**Amendement met betrekking tot het Statenvoorstel Wijziging
Luchthavenbesluit Midden-Zeeland – 487418**

Van het Statenlid M.C.P. de Theije

Provinciale Staten van Zeeland in vergadering bijeen op 27 September 2024

Bijlage 2: Luchthavengebied, baan, helikopterspot/FATO en handhavingspunten

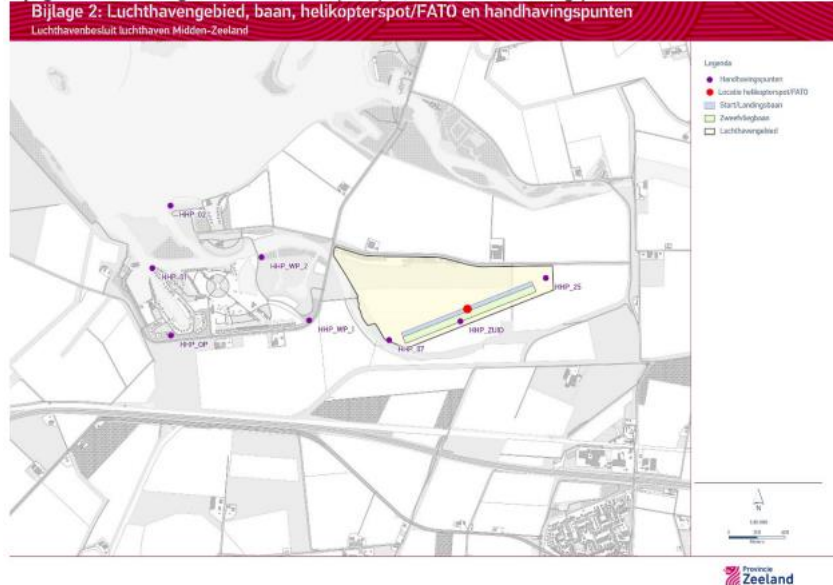
In artikel 8 Luchthavengebied komt bijlage 2 te luiden:

Naar een figuur met Handhavingspunten HHP B1, HHP B2, HHP B3 zoals eerder benoemd meegenomen.

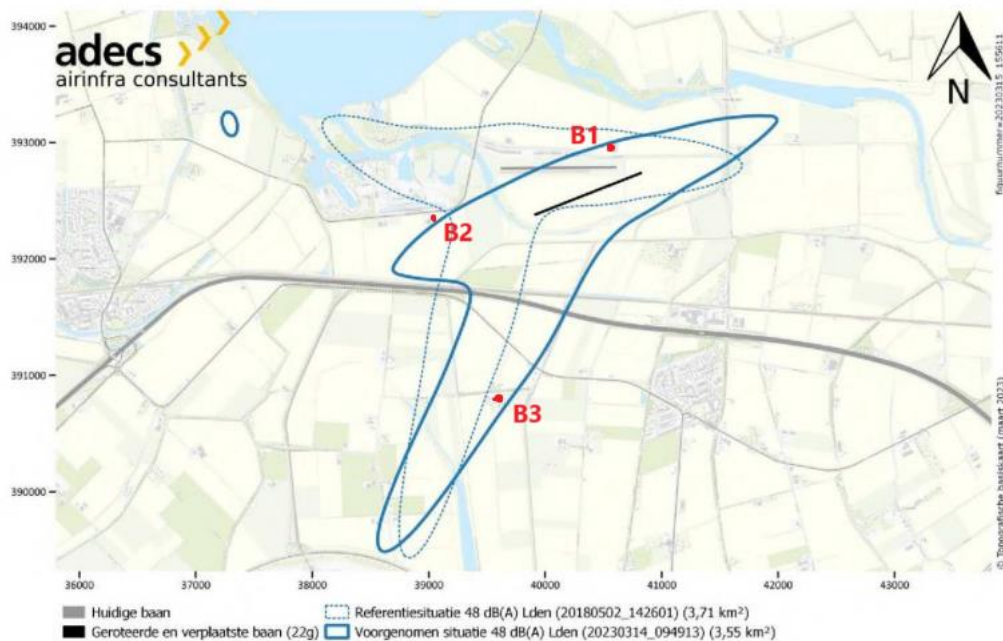
Het doel van het toevoegen van deze handhavingspunten is de geluidsbelasting op verschillende burgerwoningen of bedrijfswoningen te monitoren i.p.v. enkel bij een recreatiegebied. B1 en B2 zijn gekozen op locaties bij dichtbijgelegen woningen en B3 bij een cluster woningen die nieuw in de 48dB(A) contour vallen onder de uitvliegroute van de SAR
